INFORME DE AUDITORÍA N° 10455-2021-CG/GRSM-AC

**AUDITORÍA DE CUMPLIMIENTO
MUNICIPALIDAD PROVINCIAL DE HUALLAGA
SAPOSOA-HUALLAGA-SAN MARTÍN**

**“EJECUCIÓN Y SUPERVISIÓN DE LA OBRA DE
MEJORAMIENTO DE CAMINO VECINAL TRAMO
SAPOSOA – PASARRAYA, PROVINCIA DE HUALLAGA –
SAN MARTÍN”**

Gráfico n.º 2
Detalle de Secciones Típicas - STI-01

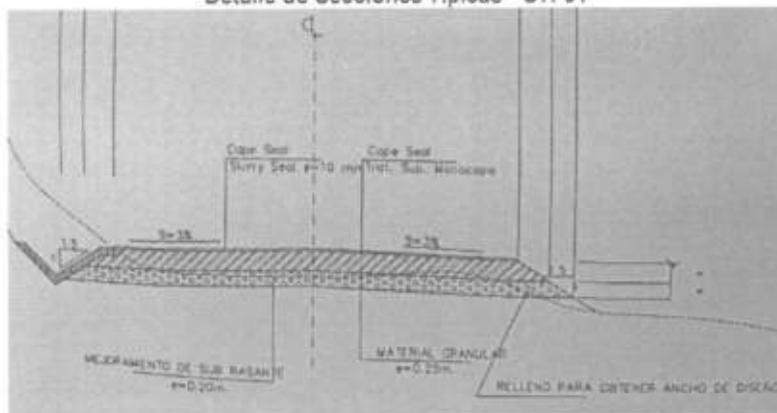
Asimismo, de la revisión de los Planos de Detalle de Secciones Típicas - STI-01 – los cuales forman parte del Expediente Técnico de Obra (**Apéndice n.º 12**), se verificó que, en estos se tuvo previsto realizar el mejoramiento de la subrasante a través de la colocación y conformación de material con un espesor de 0.20m y la conformación de la capa de afirmado (material granular) con un espesor de 0.25m a lo largo de todo el tramo L=26.60 Km²⁹; así también, se contempló ejecutar la capa seal³⁰, tal como se muestra en el grafico siguiente:

Gráfico n.º 6
Veredas en Plaza de Armas de Pasarraya

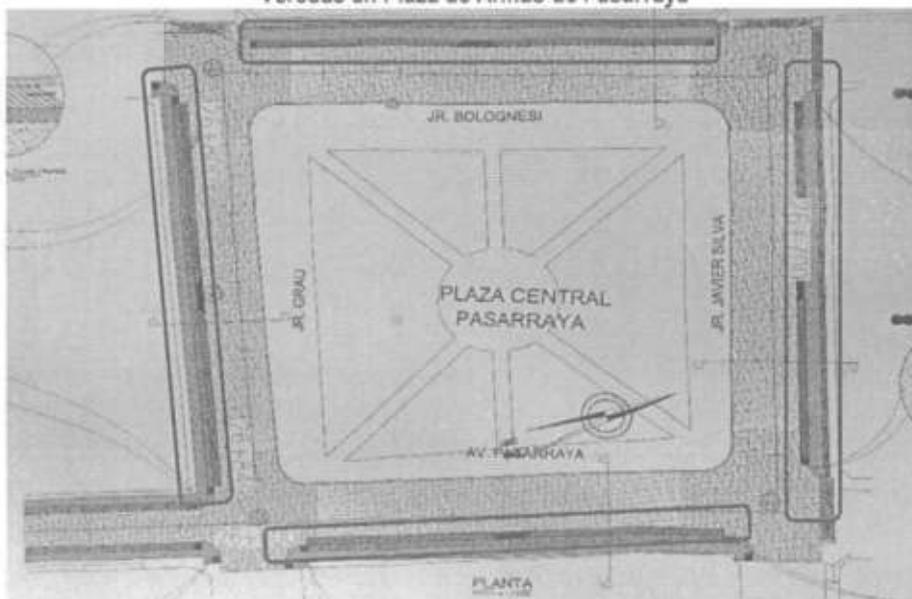
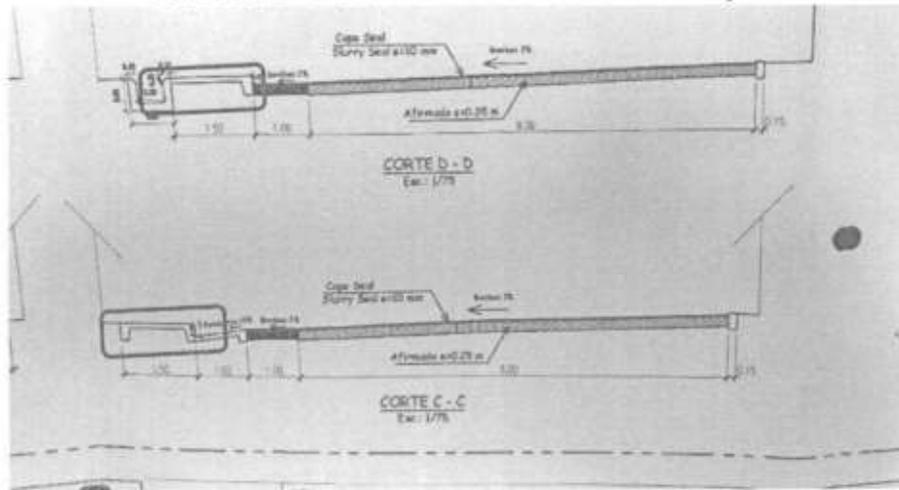
Como se advierte en los gráficos 6 y 7, el plano V-01 (Apéndice n.º 21) muestra el detalle de la ejecución de veredas en todo el perímetro de la plaza de la localidad de Pasarraya.

Gráfico n.º 8
Veredas en el ingreso a la localidad de Pasarraya

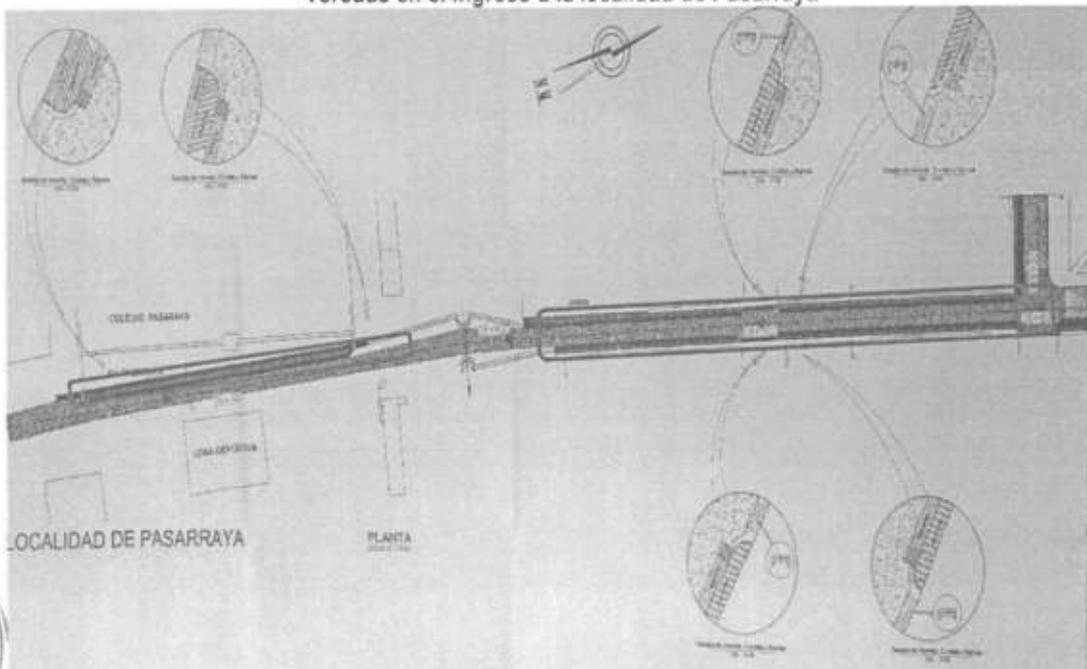
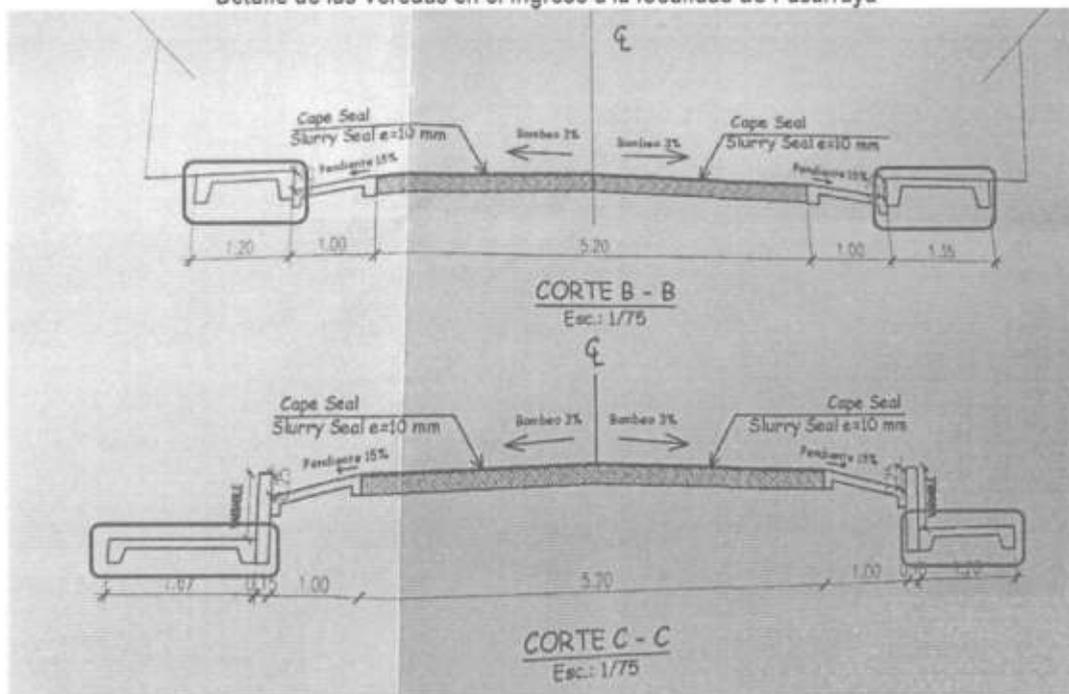
Como se advierte en los gráficos 8 y 9, el plano V-02 (Apéndice n.º 21) muestra el detalle de la ejecución de veredas en todo el ingreso a la localidad de Pasarraya.

Gráfico n.º 10
Veredas en la Localidad de Yacusisa

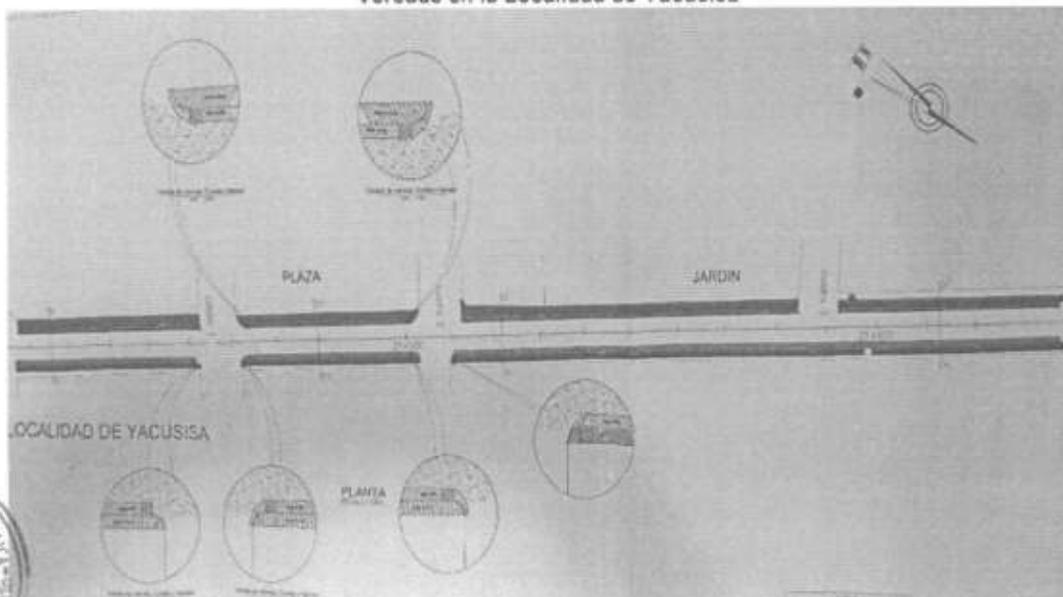
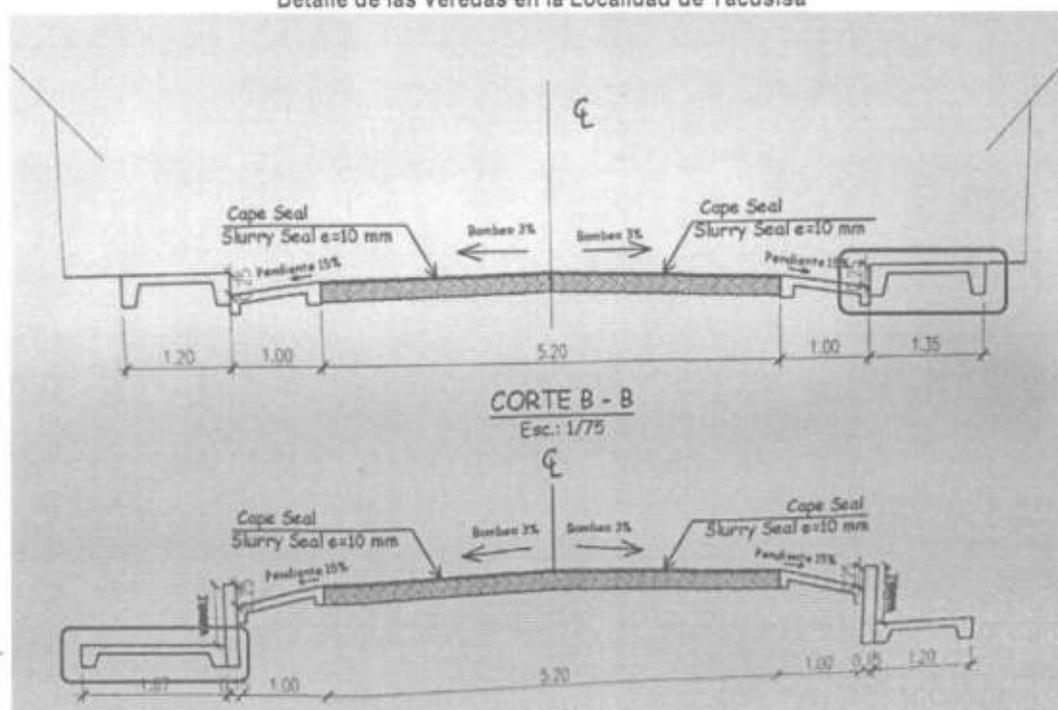
Como se advierte en los gráficos 10 y 11, el plano V-03 (Apéndice n.º 21) muestra el detalle de la ejecución de veredas en todo el tramo de la carretera que pasa por la Localidad de Yacusisa.
